荆东安置房及周边附属配套工程（安置房）建筑方案设计 方案变更

建设单位：三明市三元区城市建设投资有限责任公司
设计单位：福建一建集团有限公司

设计单位	福建一建集团有限公司	建设单位	三明市三元区城市建设投资有限责任公司	工程名称	荆东安置房及周边附属配套工程（安置房）	图 名	1#楼二层平面图	图 别	方 案
								日 期	2020. 12

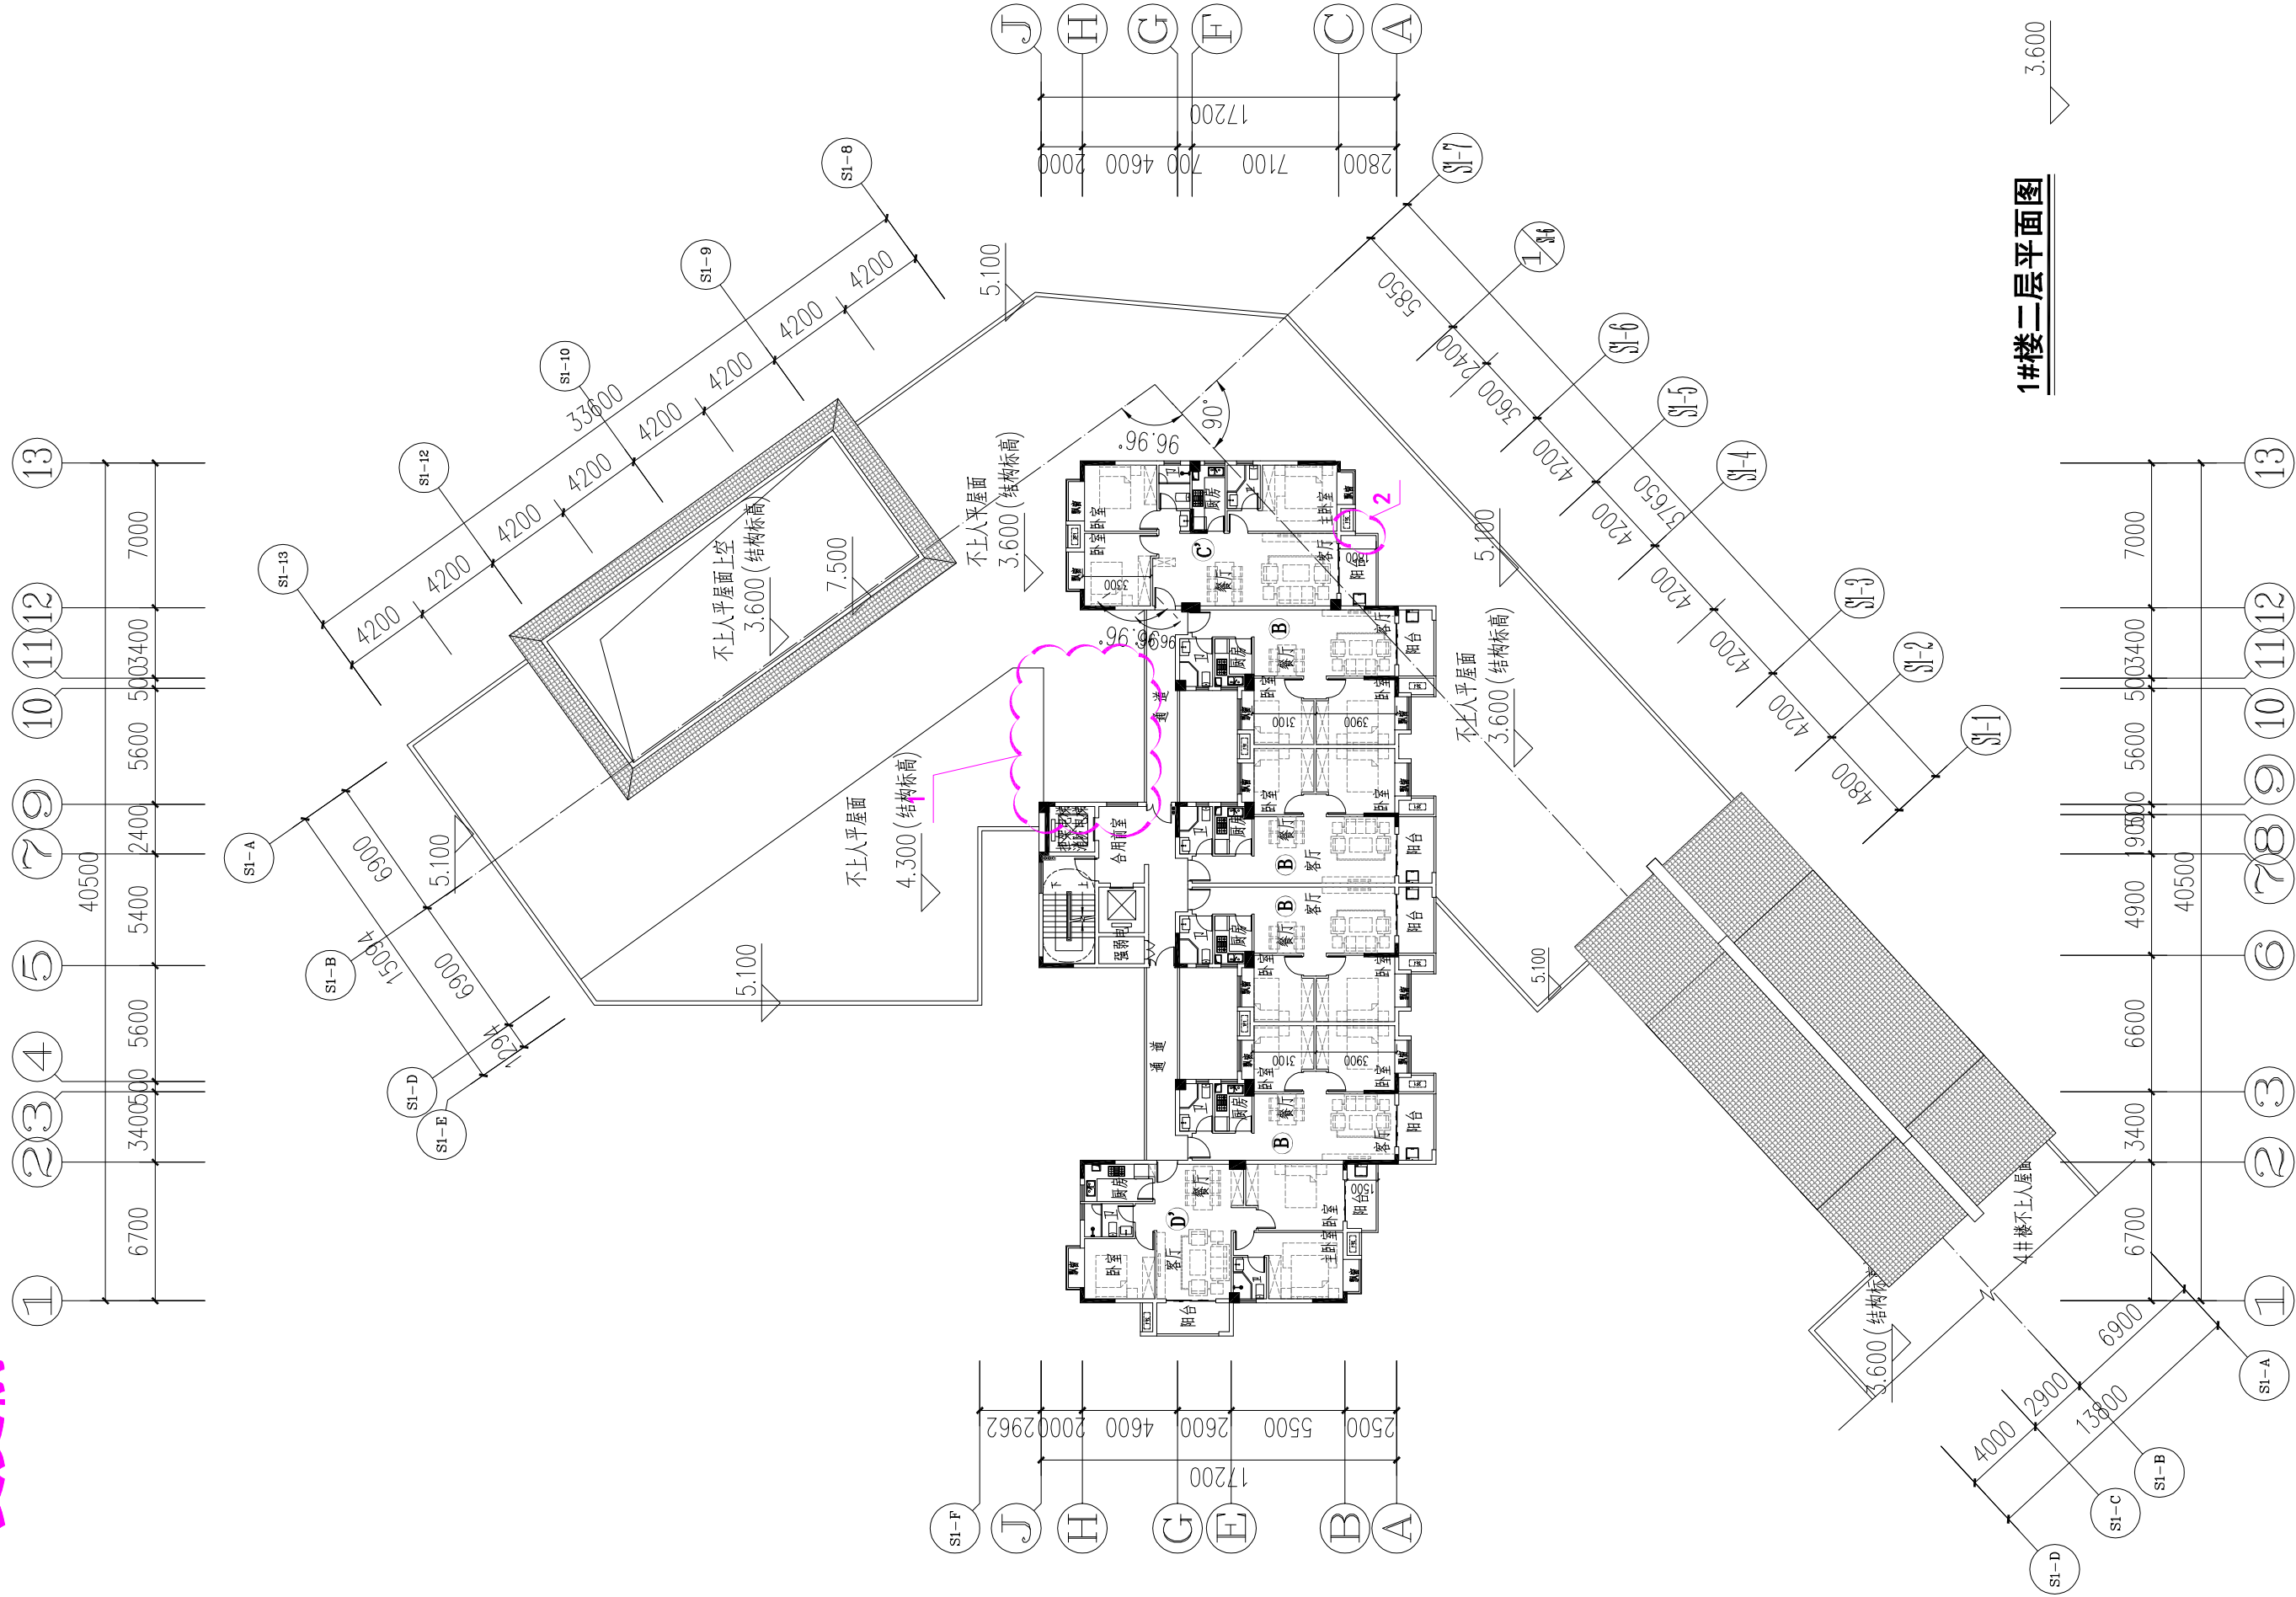
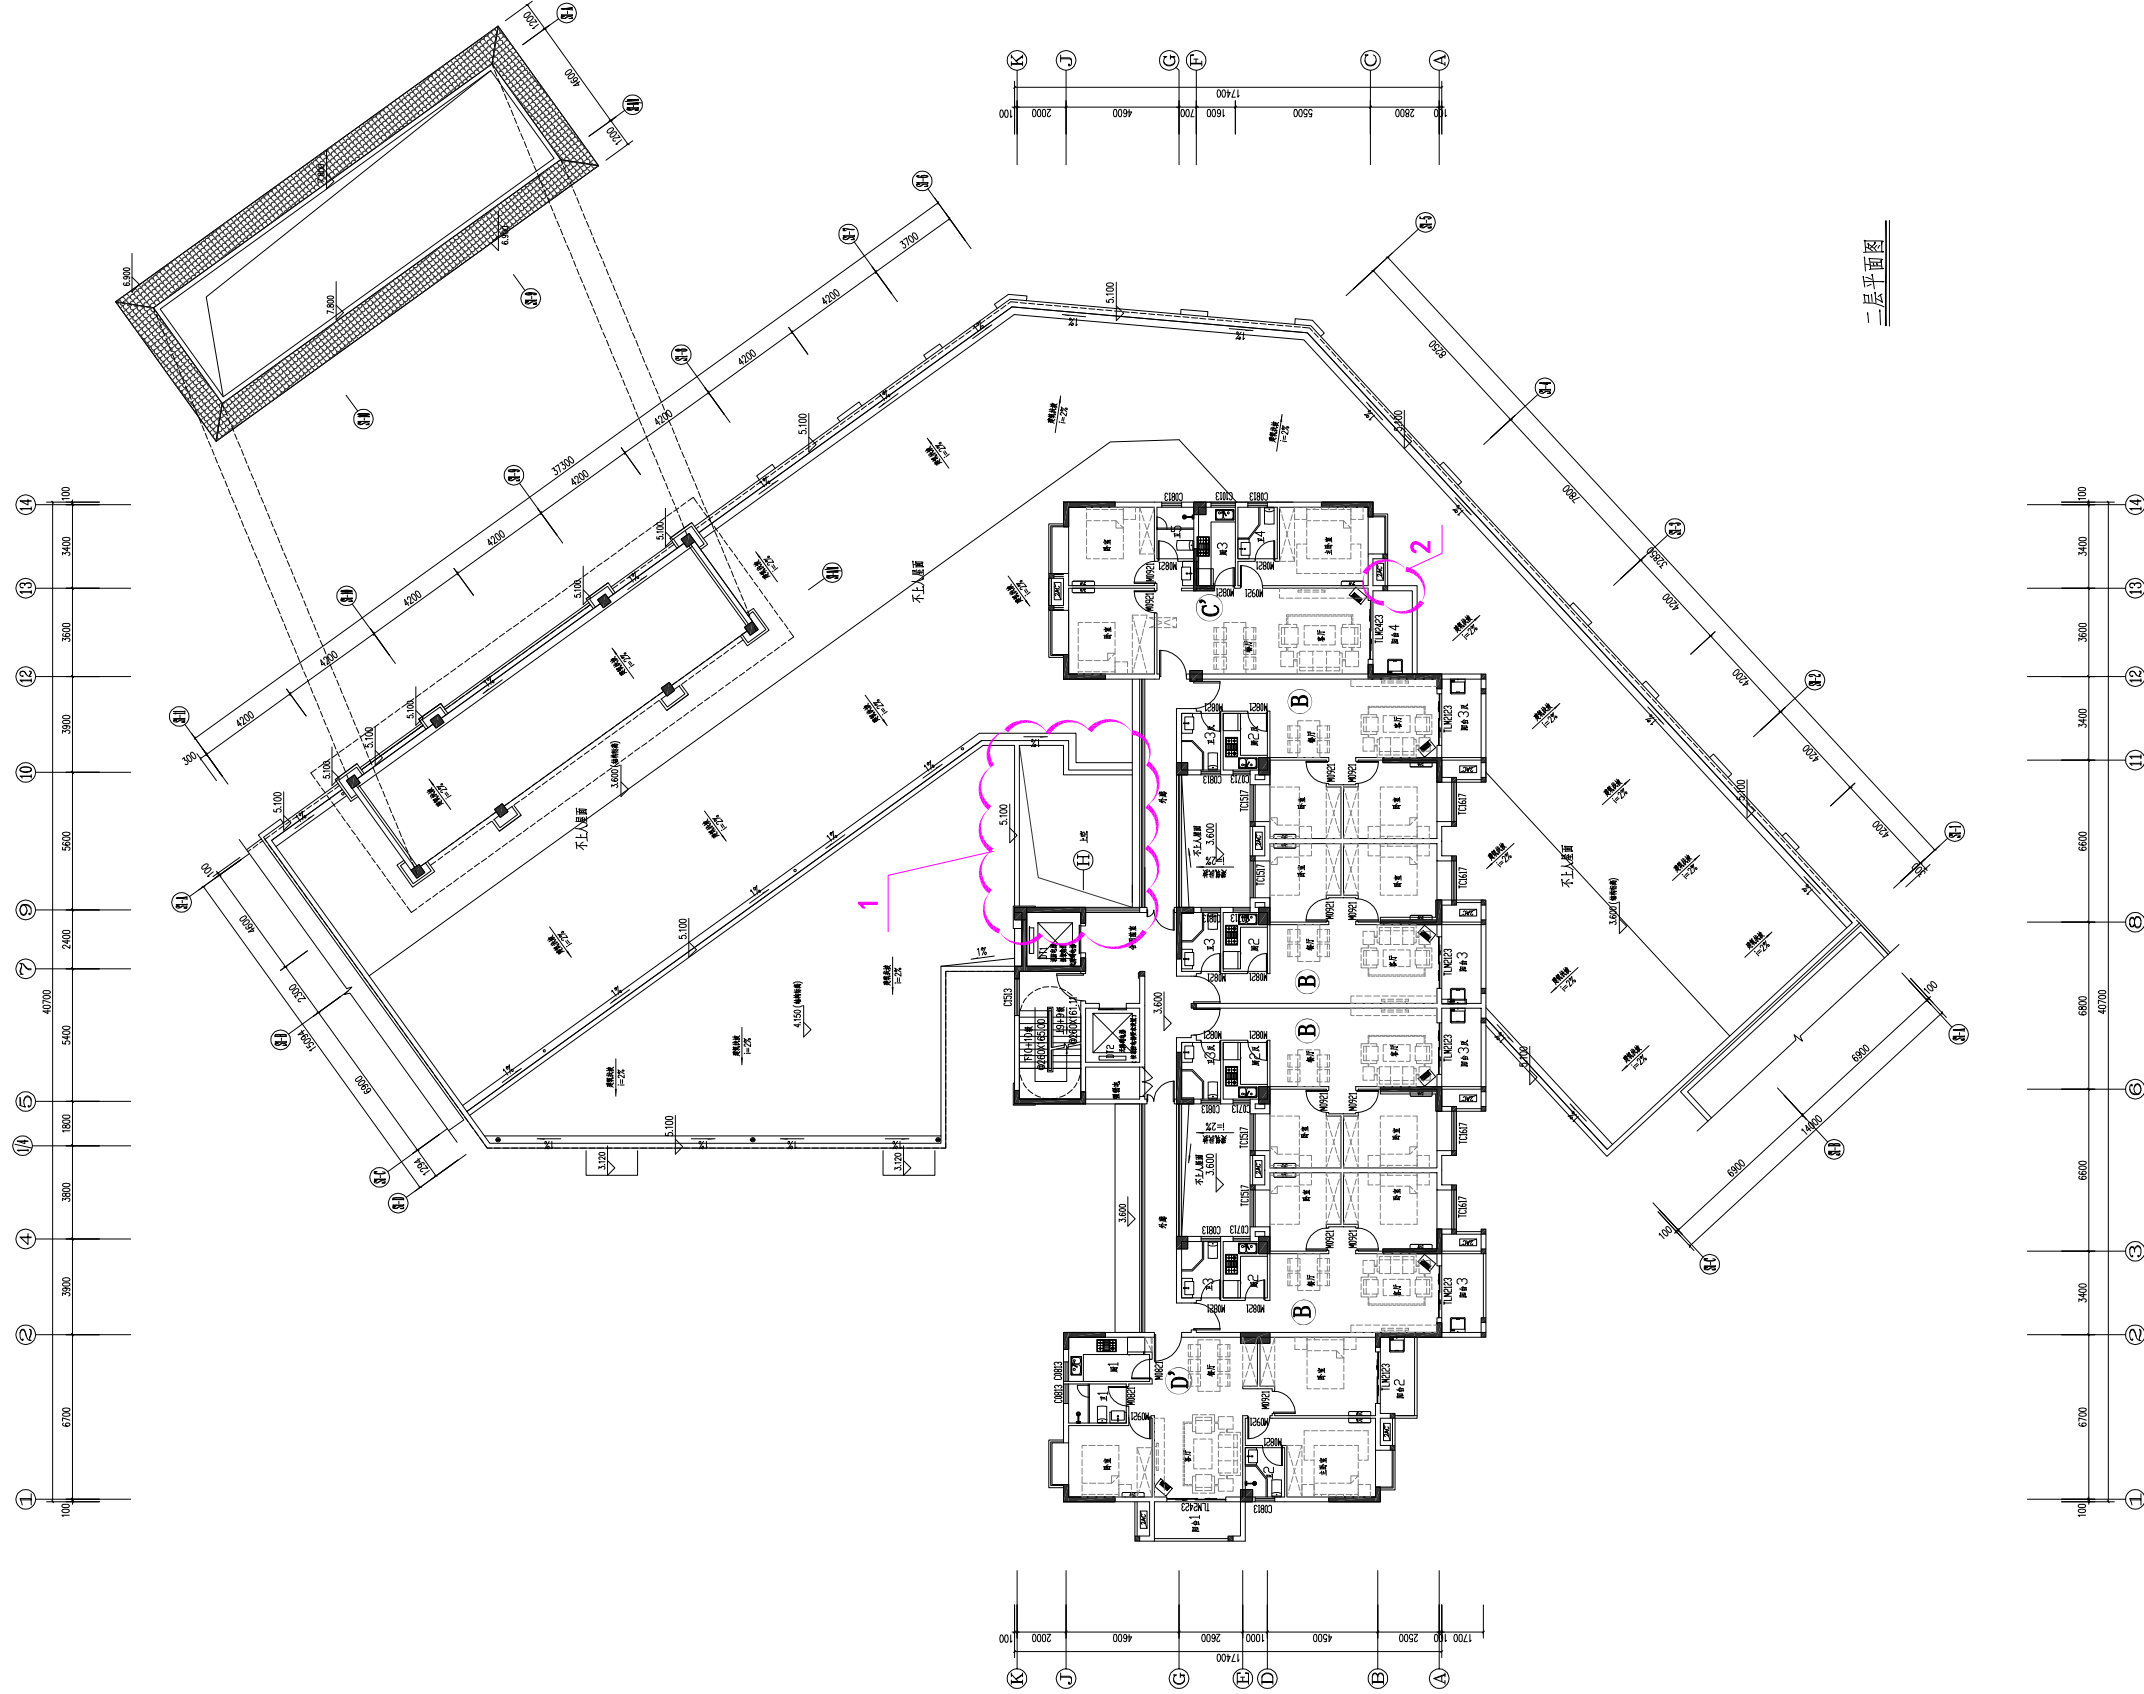
1. 增设上空

2.13轴交A~C轴阳台长度3.5米调整为3.6米

1#楼三~十八层平面图

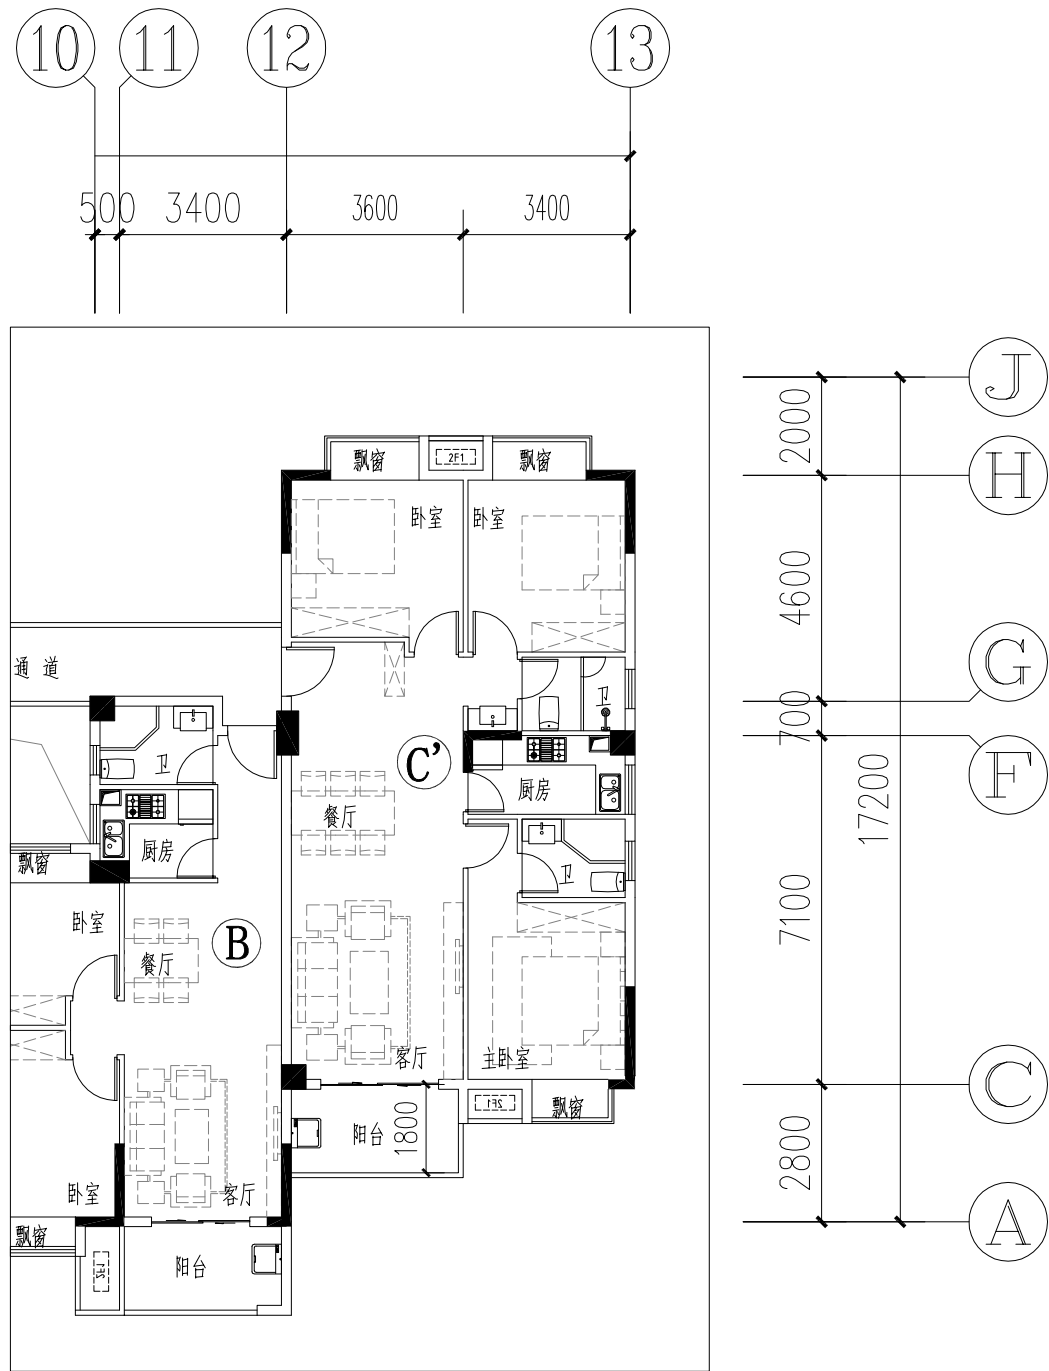
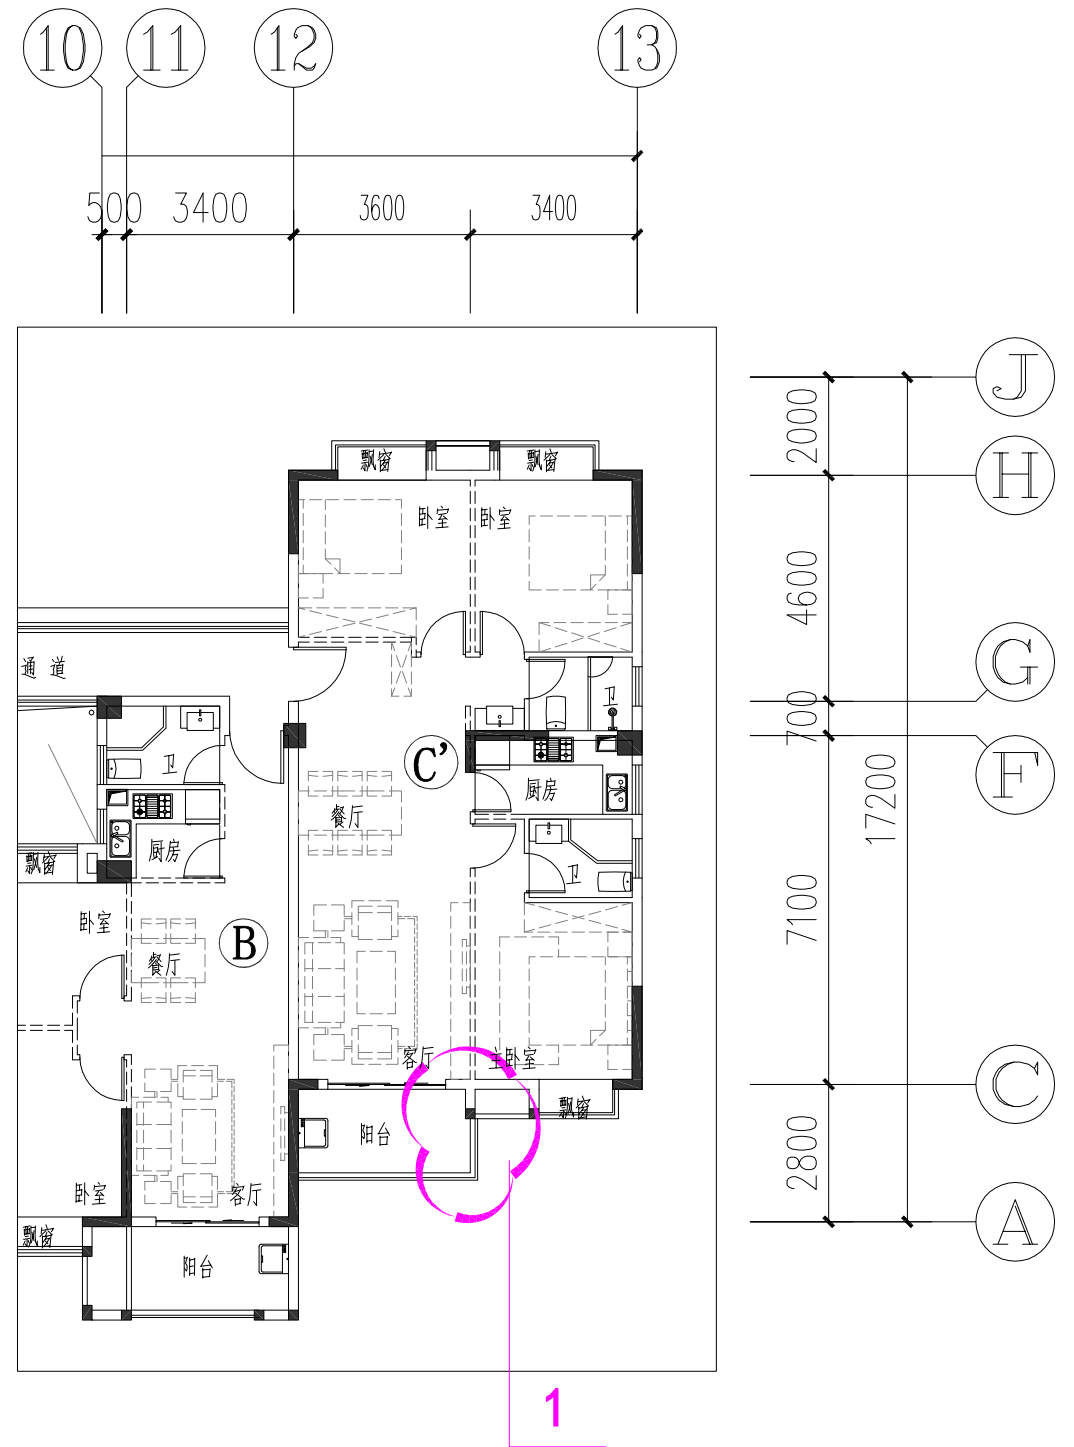
1. 三至十八层13轴交A~C轴阳台长度3.5米调整为3.6米
